Mission régionale d'autorité environnementale
NORMANDIE

**Avis délégué
Implantation de quatre éoliennes
sur la commune d'Osmoy-Saint-Valéry (76)**

N° MRAe 2024-5552

Figure 3 : Situation de la zone d'implantation du projet de parc éolien parmi les autres parcs et projets environnants (source : EI, carte 130, page 465).

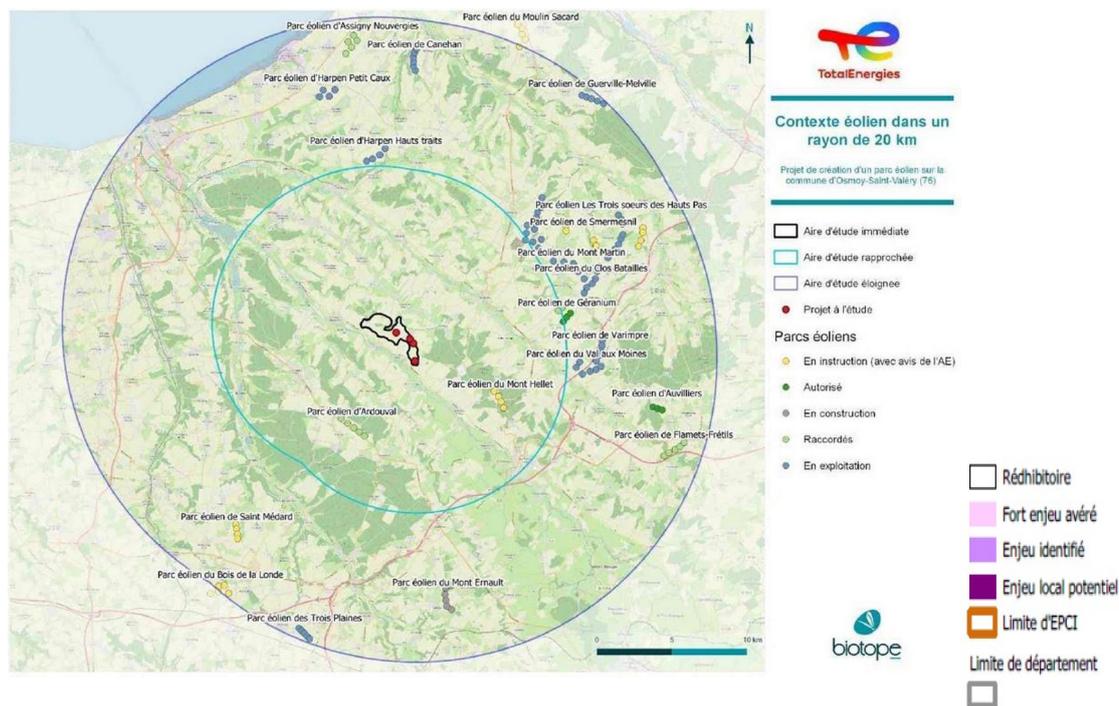
La zone choisie est peu couverte par des parcs éoliens. Un seul est déjà raccordé dans l'aire d'étude rapprochée, le parc d'Ardouval (cinq machines), situé à 6,5 km au sud-ouest. Un autre projet, à 6,8 km au sud, comptant quatre machines, est actuellement en cours d'instruction. Néanmoins, l'aire d'étude éloignée présente une forte concentration d'éoliennes : les premières machines de cet ensemble dense se trouvent à une dizaine de km à l'ouest.

Le choix du site, assez isolé par rapport aux autres parcs éoliens situés plus à l'est, est estimé favorable par le porteur du projet (p. 29 EI). Néanmoins, la cartographie de l'ancien schéma régional de l'éolien (SRE)¹⁰ classait cette zone parmi les « zones non propices à l'implantation de parcs éoliens ». L'abrogation du SRE en 2011 ne saurait invalider la pertinence des travaux de cartographie justifiant le zonage « non propice » du secteur, compte tenu notamment de sa proximité avec des sites Natura 2000 et des Znieff .

Figure 6 : Carte de visibilité théorique du parc éolien (source : carte 121, p. 446 EI).

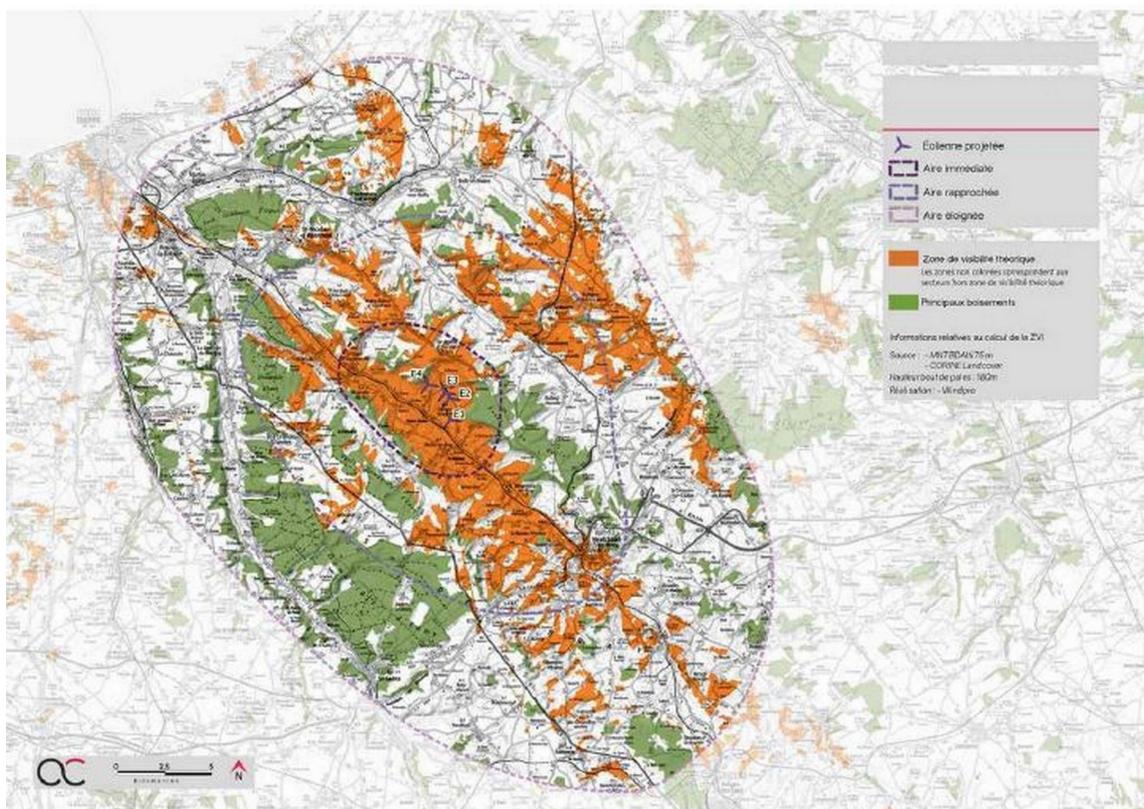
L'impact visuel et la transformation du paysage sont donc très importants (sensibilité qualifiée de forte dans le dossier, p. 256 EI) : l'implantation de machines de 180 m de hauteur sur les versants d'un coteau peu élevé (130 m d'altitude) produira un fort effet d'écrasement sur le reste du paysage, et conduira à ce qu'elles soient visibles de loin (axe nord-ouest sud-est, face opposée de la vallée) et de près (directement depuis toute la commune d'Osmoy-Saint-Valéry).

De plus, compte tenu de l'absence d'autres parcs éoliens dans le secteur, l'implantation de ces éoliennes remet en question la respiration paysagère que constitue la vallée au sein d'espaces déjà fortement occupés par ce type d'installation, comme c'est le cas du plateau situé au nord-est (voir p. 5 du présent avis et fig. 6 page suivante). Cette sensibilité est de ce fait forte à modérée depuis d'autres points de vue (notamment depuis les plateaux plus élevés du Petit Caux, de l'Aliermont (sensibilité forte, p. 250 EI), et d'autres vallées – Yères, Eaulne, p. 253 EI), eux-mêmes déjà exposés à des paysages saturés en éoliennes, accentuant l'effet d'encerclement pour les habitants de ces secteurs.

L'autorité environnementale relève l'importance de l'impact paysager de ce projet dans un environnement visuel sans éoliennes, constituant une respiration dans un contexte de saturation générée par les autres parcs éoliens situés à proximité. De plus, les futures éoliennes risquent fortement d'écraser les paysages environnants en raison de la hauteur des machines prévues par rapport à l'altitude des coteaux sur lesquels elles seront implantées. Elle constate qu'aucun des nombreux photomontages intégrant ces machines dans le paysage et qui figurent dans l'étude paysagère annexée au dossier n'est présenté dans l'étude d'impact.

L'autorité environnementale recommande de réexaminer le site d'implantation des éoliennes projetées compte tenu de l'absence d'éolienne dans un secteur qui constitue une respiration visuelle au regard du contexte de saturation dans d'autres secteurs voisins et des risques d'écrasement du paysage local ou, à défaut, de renforcer les mesures d'évitement, de réduction ou d'accompagnement proposées en démontrant qu'elles permettront de réduire l'impact des éoliennes dans le paysage.
